**Avis délibéré de la Mission régionale d'autorité environnementale
de la région Nouvelle-Aquitaine
sur un projet de parc photovoltaïque au sol à Saucats (33)**

n°MRAe 2020APNA11

dossier P-2019-n°9224

Localisation du projet : Commune de Saucats (33)
Maître d'ouvrage : NEOEN
Avis émis à la demande de l'Autorité décisionnaire : Préfet de la Gironde
en date du : 25/11/2019
Dans le cadre de la procédure d'autorisation : Permis de construire
L'Agence régionale de santé et le Préfet de département au titre de ses attributions dans le domaine de l'environnement ayant été consultés.

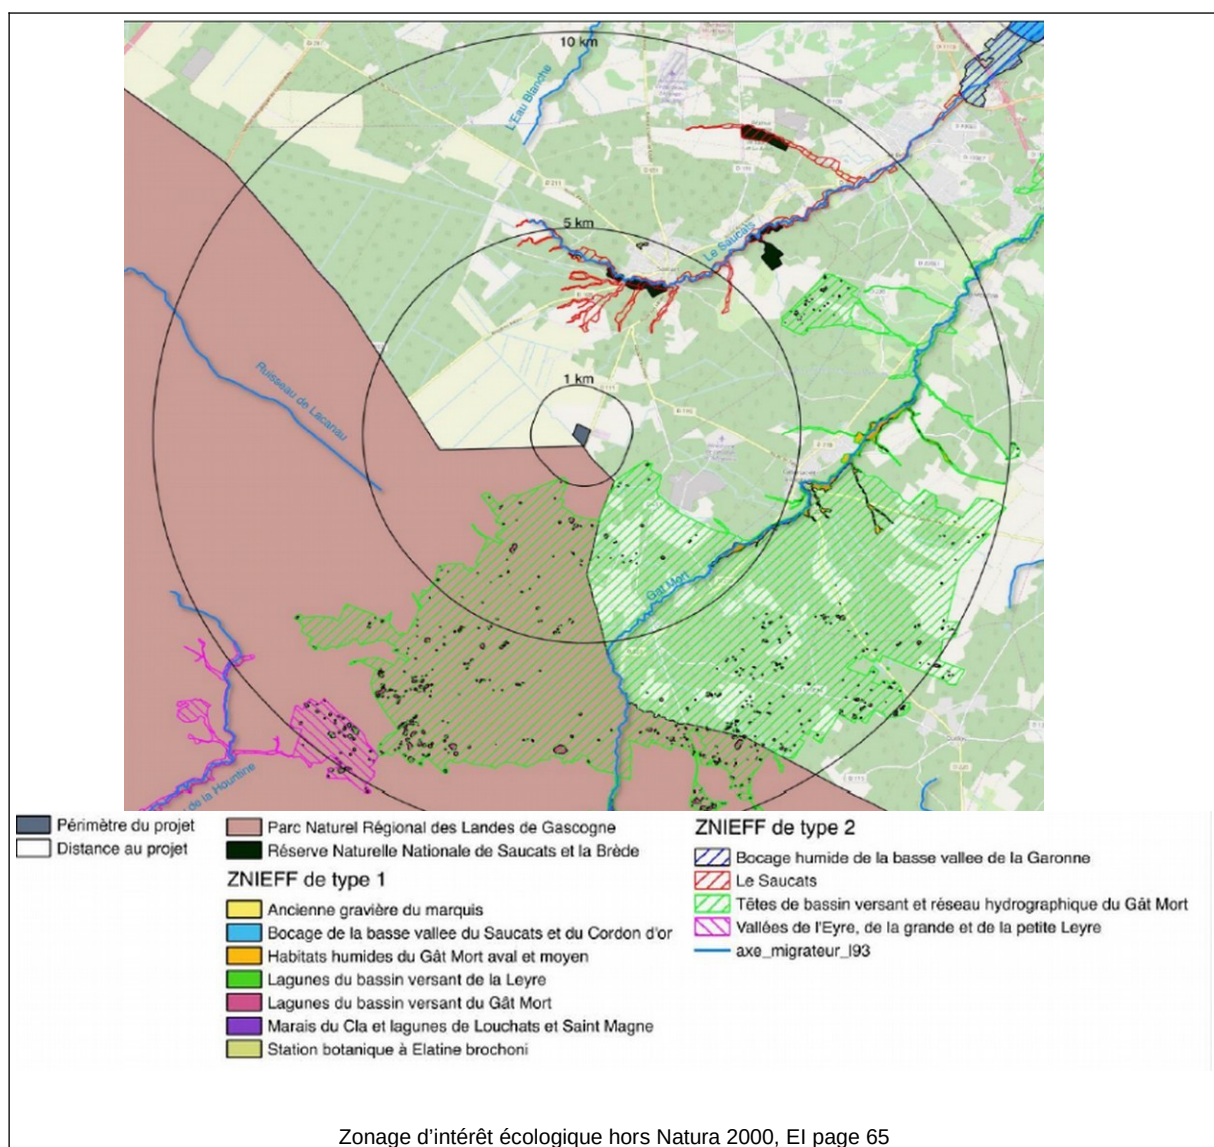
L'étude d'impact relève que l'aire d'étude n'intersecte aucun site Natura 2000, ou ZNIEFF⁵ et que le site ne serait pas constitué de zones humides⁶.

En s'appuyant sur les données d'inventaire fournies dans l'étude, on peut d'ores et déjà présumer qu'a minima 11 845 m² du site peuvent être caractérisés de « zone humide » au sens floristique.

La MRAe demande au pétitionnaire de ré-évaluer les zones humides de l'aire du projet, et en conséquence, l'implantation du projet et/ou les mesures d'évitement ou de réduction des impacts.

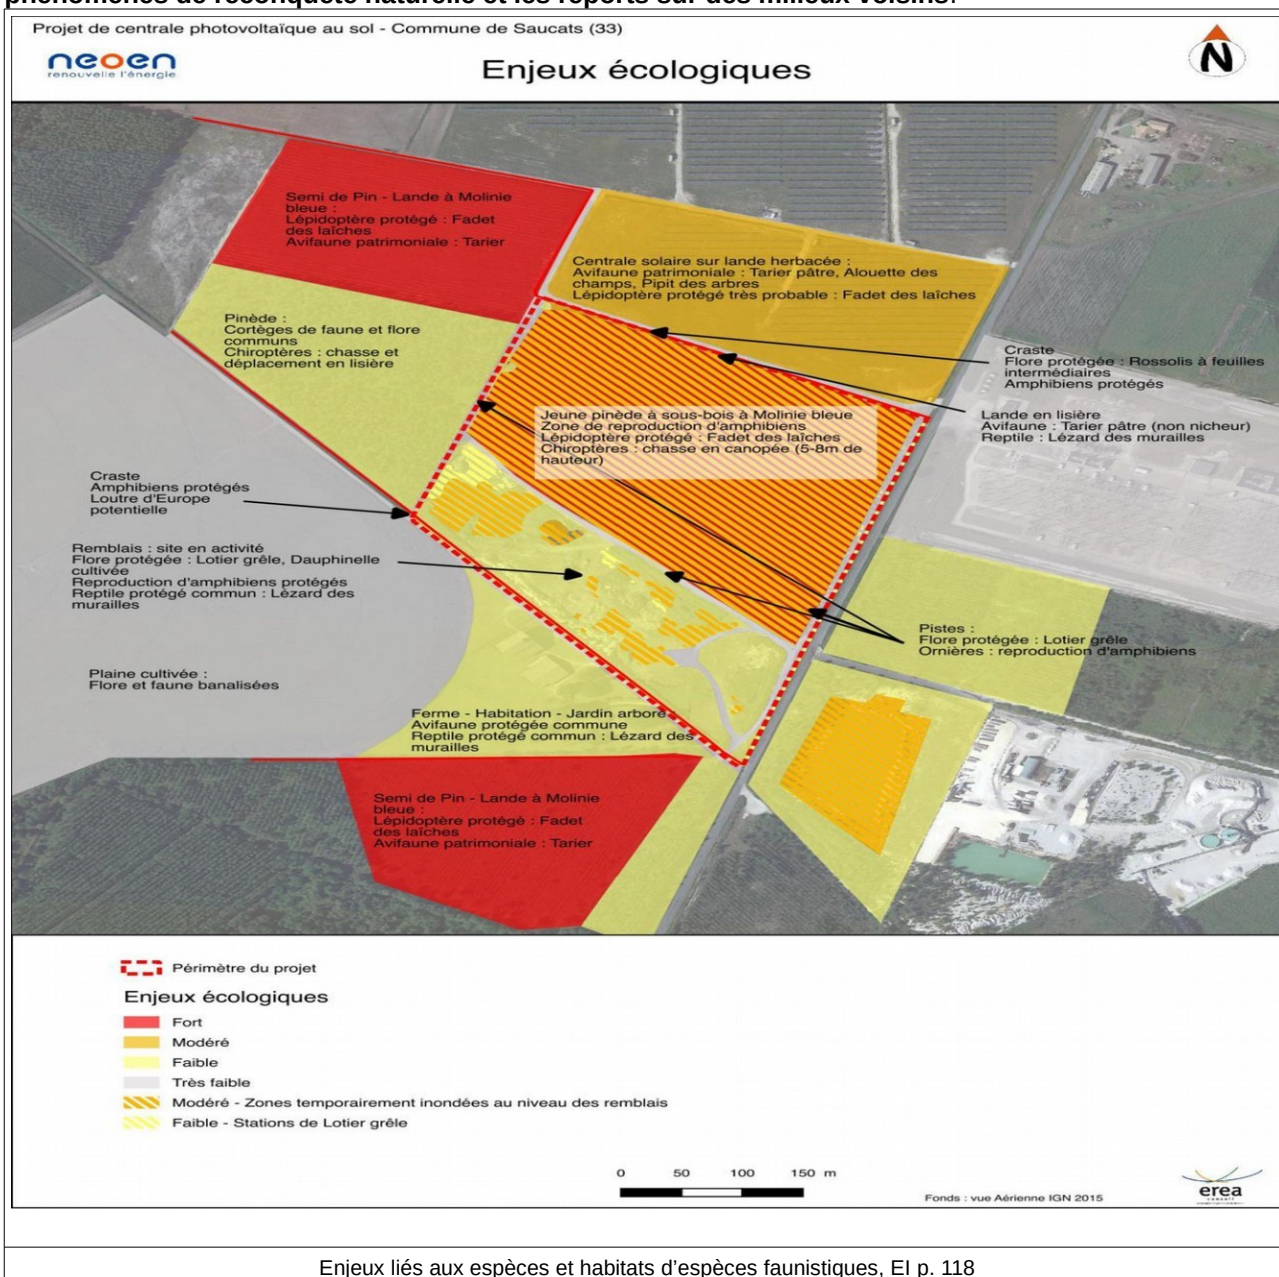
Une synthèse des enjeux est présentée en page 117, reprise par une représentation cartographique en page 118 de l'étude d'impact (reproduite ci-dessous). Les enjeux les plus importants sont qualifiés de forts à modérés, et localisés sur toute l'emprise du projet : habitats du Fadet des laïches (destruction en phase de chantier), stations de Rossolis à feuilles intermédiaires (le long de la craste Nord, évités), habitats de la Fauvette Pitchou et de l'Engoulevent d'Europe (dérangement phase chantier et exploitation), habitat du Crapaud calamite et la Rainette ibérique (remblaiement ou destruction en phase de chantier).

In fine, la destruction des habitats n'est donc pas évitée par le porteur de projet sauf pour la rossolis à feuilles intermédiaires présente sur les crastes au nord en limite de périmètre du projet, pour une petite dépression temporairement en eau (où cependant aucune présence d'amphibiens n'a été observée, selon la carte page 104) et pour une partie de zones humides à l'ouest du projet (remblais non aménagés) où la présence du Crapaud calamite et de la Rainette ibérique a été observée (carte page 104). Aucune mesure de compensation n'est proposée par le porteur de projet pour ces destructions d'habitats. Même la compensation au titre du code forestier du défrichement d'environ 9ha de pinèdes n'est pas réellement explicitée. Le raisonnement adopté par le porteur de projet repose essentiellement sur le caractère jugé temporaire des impacts sur les habitats non évités par le projet (cf. page 173 et suivantes de l'étude d'impact) et le choix du calendrier de travaux. Ce raisonnement et les actions prévues par le porteur de projet reposant uniquement sur la coupe des plantes invasives à 30cm est insuffisante pour la reconquête de la Molinie.

La MRAe estime que les raisonnements sur recolonisation des habitats sont trop généraux sans réelle mesure concrète, tant concernant les habitats « amphibiens » pour lesquels il est estimé que le caractère inondable sera maintenu après mise en place des panneaux, que concernant la Molinie bleue et les habitats de chasse pour les rapaces pour lesquels le porteur de projet considère les phénomènes de reconquête naturelle et les reports sur des milieux voisins.
